## 改善箇所説明図

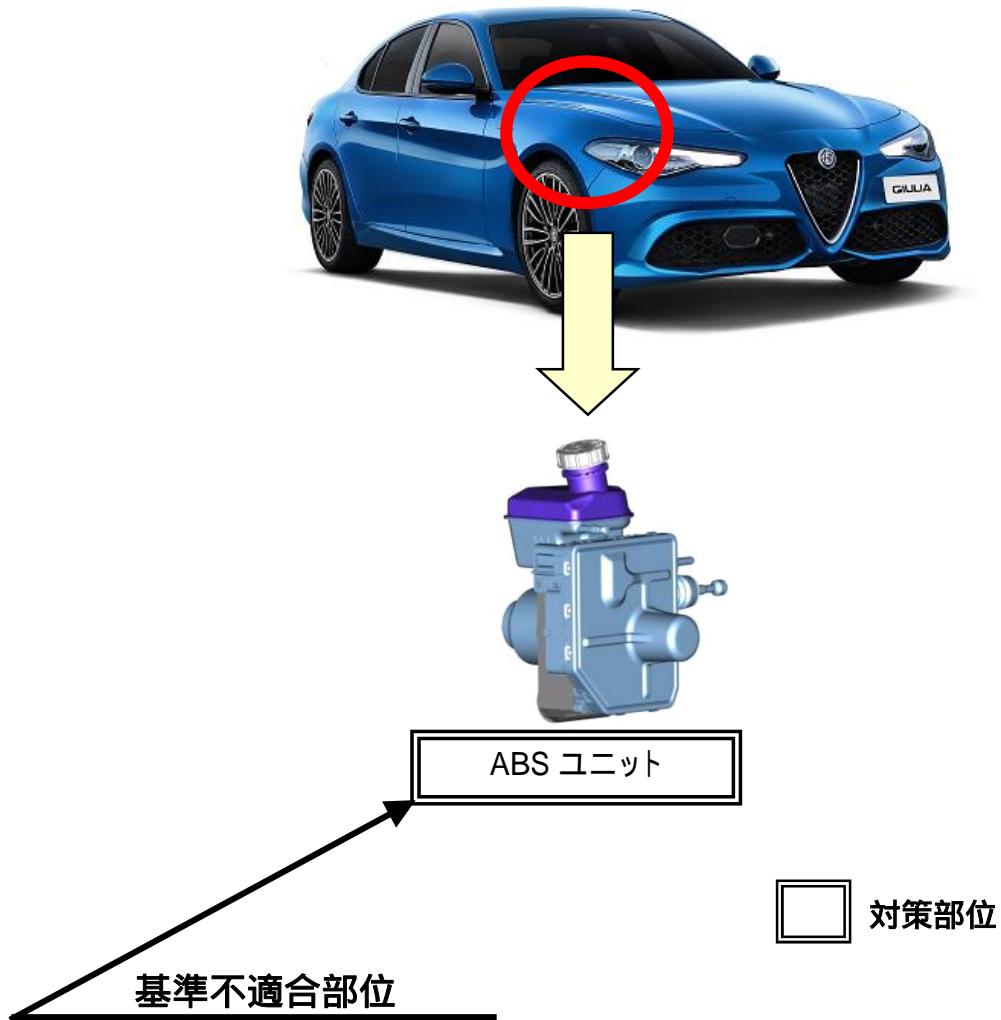
ブレーキペダルに繋がるプッシュロッドと ABS ユニットに繋がるピストンロッドにおいて、製造機械の保守管理が不適切なため、締結部の締め付けが不十分なものがある。そのため、締結部が緩み、ブレーキペダルを踏むと異音が発生し、そのまま使用を続けると、最悪の場合、締結部がはずれ、ブレーキペダルを踏んでもブレーキが効かなくなるおそれがある。

全車両、ブレーキペダルに繋がるプッシュロッドと ABS ユニットに繋がるピストンロッドの締結部を規定トルクで締め付ける。

識別： 運転者席側ドアロック・ストライカ付近に当該リコールの識別ステッカを貼付する。
